PROYECTO DE URBANIZACIÓN DE LA UNIDAD DE ACTUACIÓN AUA-CRI-06CD	ANEXOS
		Ref: 5095 / 003/ 21
		Fecha: JUN. / 2022
		Página 51 de 132

ANEXO N° 7: INFRAESTRUCTURAS DE SERVICIOS.

Datos del expediente:	Asunto:
102737R/2021 Proyecto de Urbanización	PROYECTO DE URBANIZACIÓN DEL ÁMBITO AUA-CRI-06CD
Datos del documento:	
Tramitador: Emisor: Fecha Emisor: 06/04/2022

INFORME

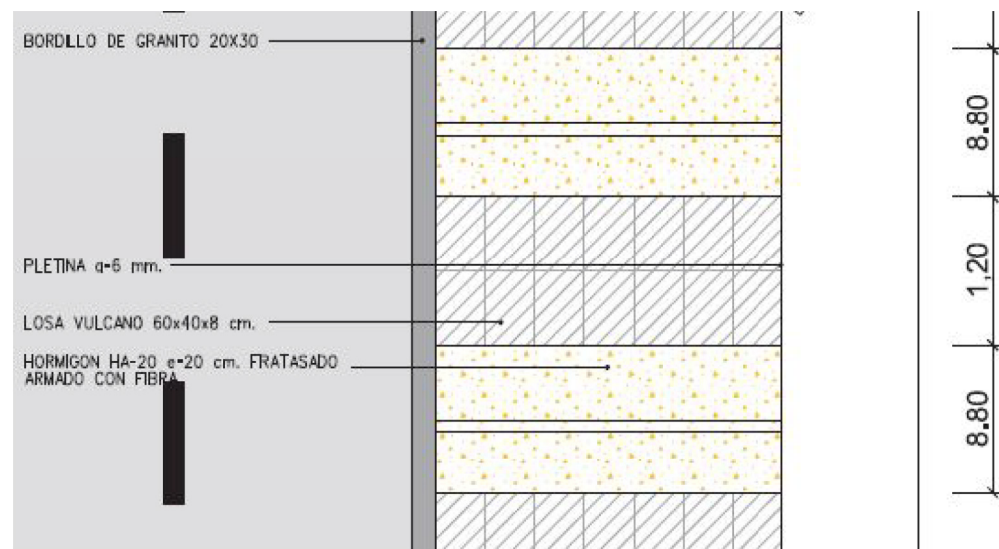
- Según la ficha urbanística la calle Diario El Comercio será peatonal, por ello es necesario cambiar el diseño de la calle, con pavimentos al mismo nivel.
- Se diseñará un vial de 3 metros para uso compartido con pavimento de adoquín confinado por bordillos de granito y señalizado con una banda de pavimento táctil indicador de botón de 30 centímetros de ancho.
- El resto de las zonas peatonales de la calle llevarán la misma tipología de pavimento de hormigón que en la zona subedificada.
- Los parterres que forman las zonas ajardinadas, no deben invadir la acera de la calle Diario el Comercio y deben situarse dentro de la zona subedificada.
- En la acera de la calle Sanz Crespo, no se han reproducido los pavimentos de hormigón y losa vulcano como en la UE 1.A del Ámbito Especial del Ferrocarril, se adjunta croquis:

- Todos los pavimentos incluidos en la unidad de actuación han de estar diseñados para soportar el paso de vehículos.

SERVICIOS EXISTENTES
ABASTECIMIENTO Y SANEAMIENTO
 ENTORNNO DIARIO EL COMERCIO

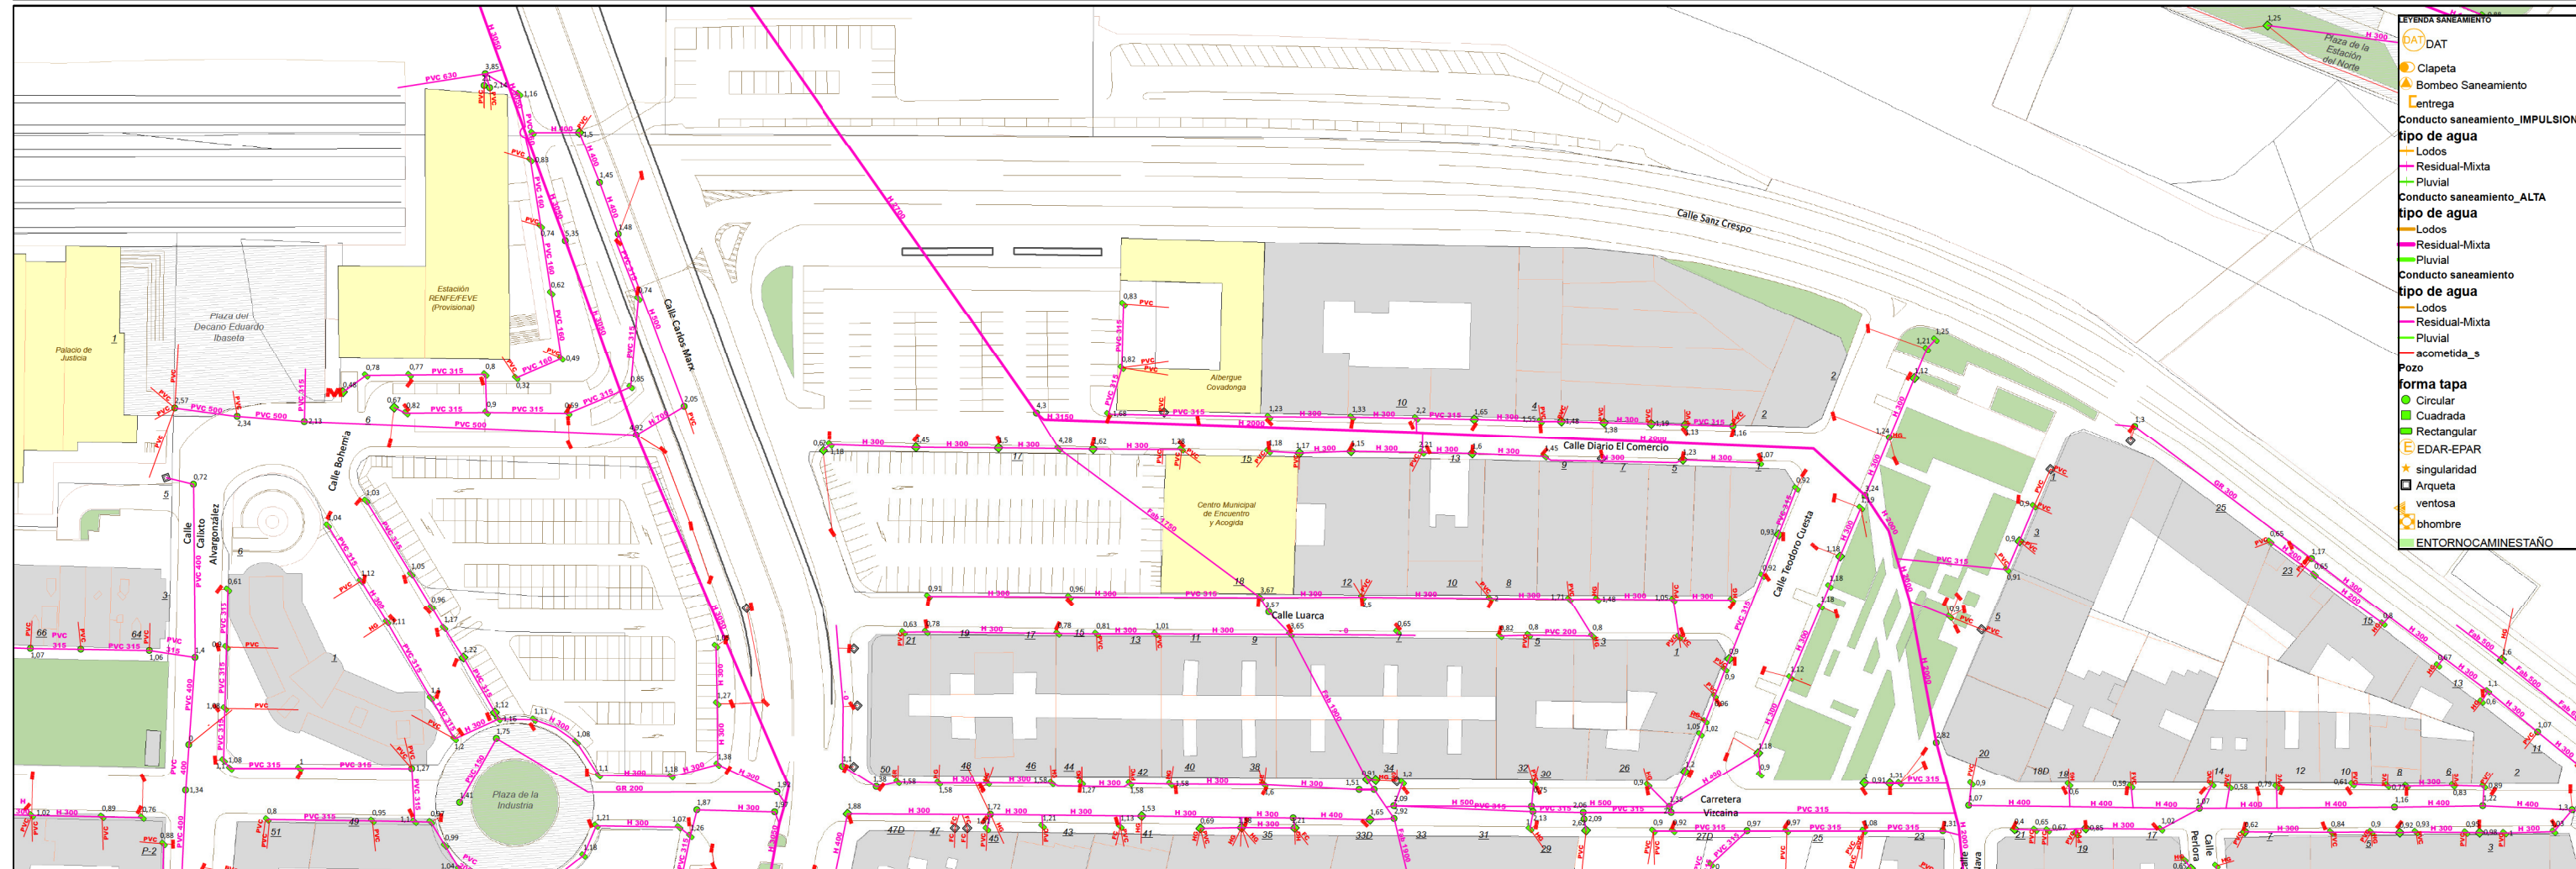
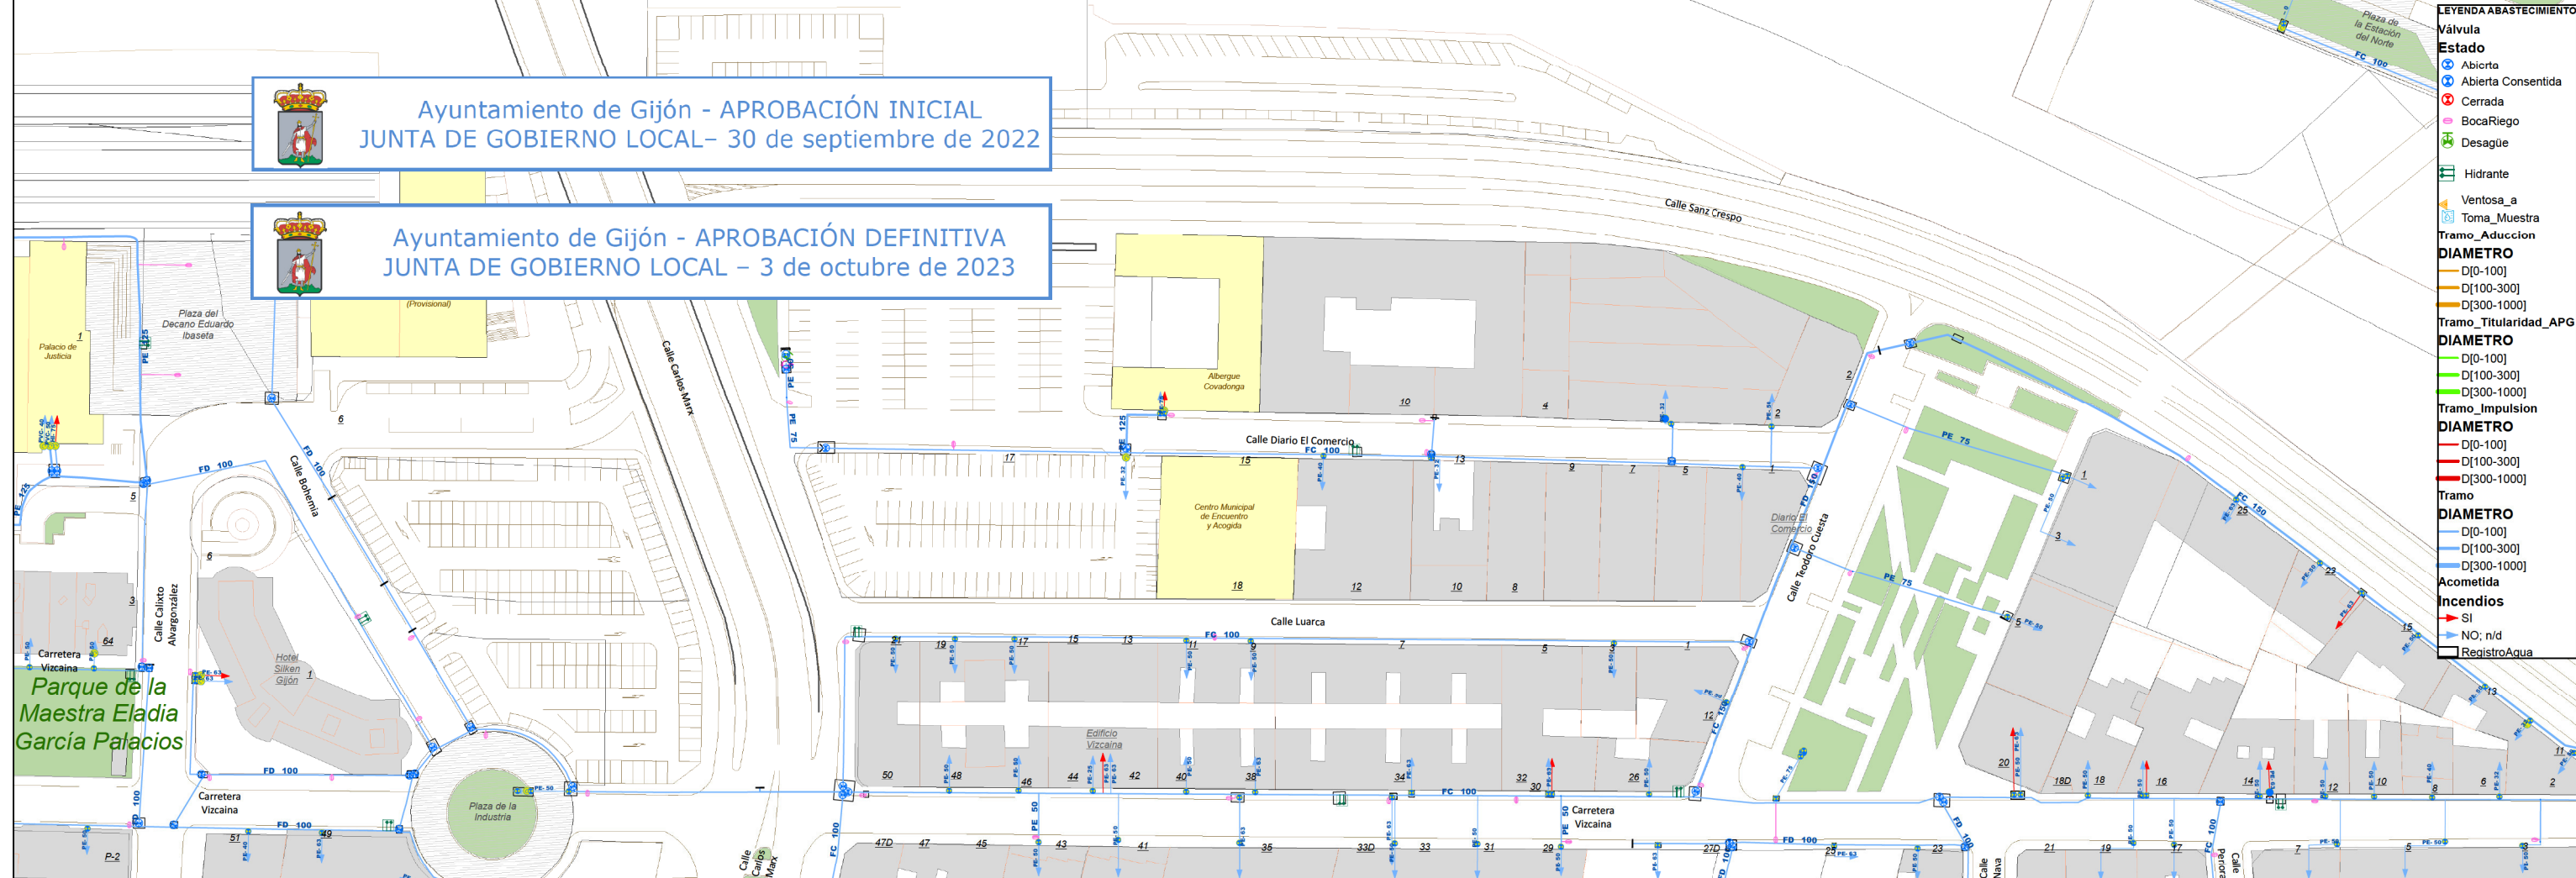
- **Abastecimiento**
Se deberá instalar una nueva tubería de abastecimiento de agua bajo la acera de la calle Diario El Comercio que se encuentra más próxima al ámbito de actuación, y condenar los antiguos cruces bajo calzada.
La tubería será de fundición dúctil de 100 mm de diámetro y conectará con la red actual por un lado en un nuevo registro a ejecutar en el cruce con la calle Teodoro Cuesta y por otro en el registro existente frente al Albergue Covadonga.
- **Saneamiento**
Se deberán renovar las tuberías de saneamiento existentes bajo la acera de la calle Diario El Comercio que se encuentra más próxima al ámbito de actuación y reformar la conexión con el colector general, ejecutando un nuevo pozo de registro en el punto de conexión.
Se instalarán tuberías de PVC liso SN4 de 315 mm de diámetro.

Se adjuntan dos croquis con la definición aproximada de las actuaciones.
